改善箇所説明図

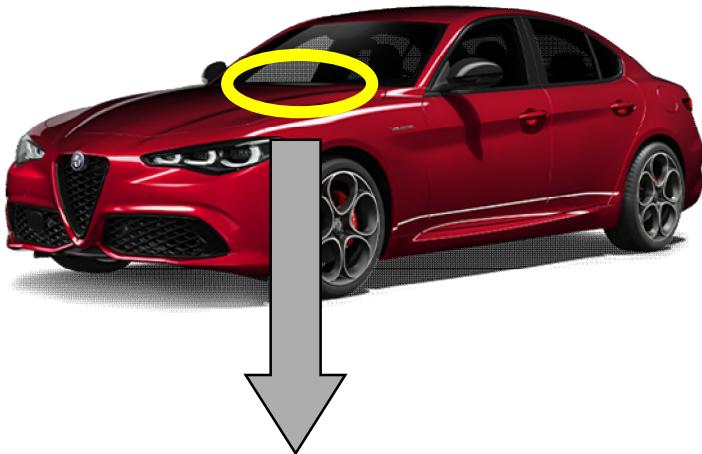
対策部位

基準不適合部位

車線維持支援機能において、メータークラスターの制御プログラムが不適切なため、運転者がハンドルから手を離した事により当該機能が停止しても、警告音が吹鳴せず、保安基準に適合しない。

改善の内容

全車両、メータークラスターの制御プログラムを対策仕様に更新する。

識別：運転者席側ドアロック・ストライカ付近に当該リコールの識別ステッカを貼付する。
